Memo

Datum 11 februari 2014

Ons kenmerk I001-1219718LBE-V01

Onderwerp Reactie op de vragen van de cieMER over Katshaar in Coevorden

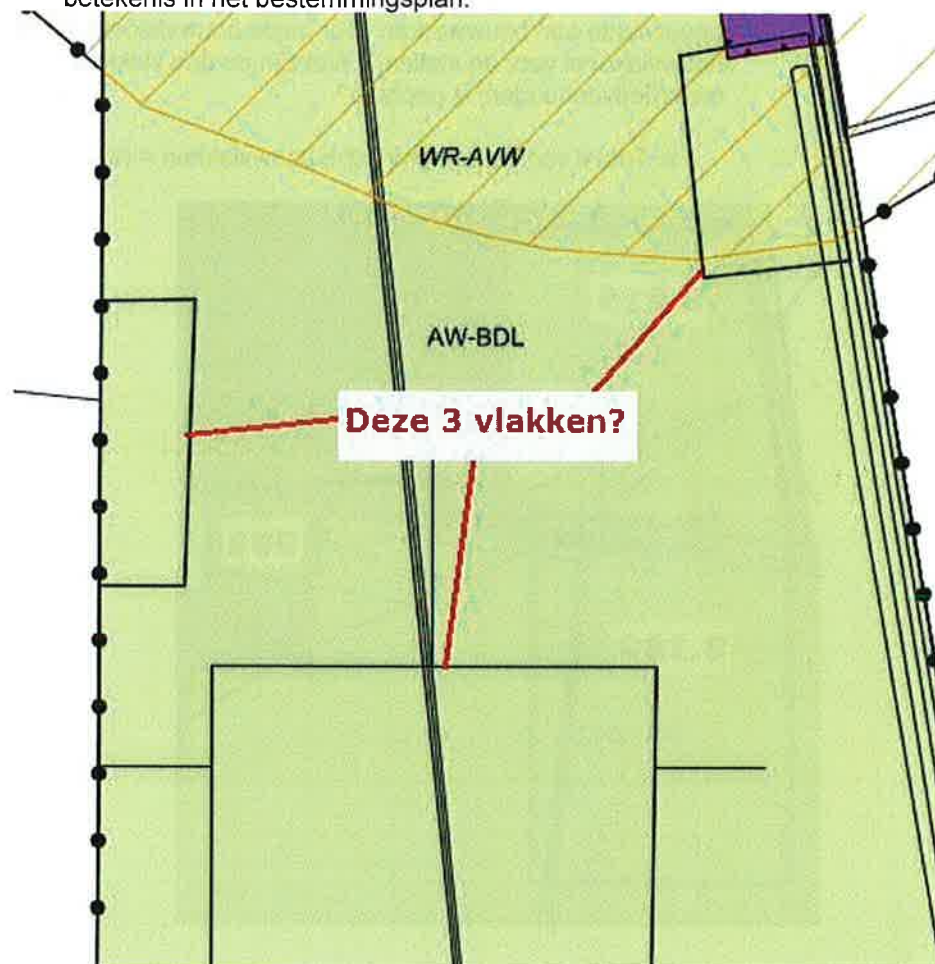
Wat zijn de drie vlakken waar geen melkrundveehouderij is gepland?

Het is niet duidelijk welke vlakken worden bedoeld. Wellicht de vlakken die te zien zijn op de pdf van de verbeelding, en niet op www.ruimtelijkeplannen.nl? Zie onderstaande afbeelding voor een uitsnede van de pdf. Dit zijn vlakken uit de ondergrond en hebben geen betekenis in het bestemmingsplan.
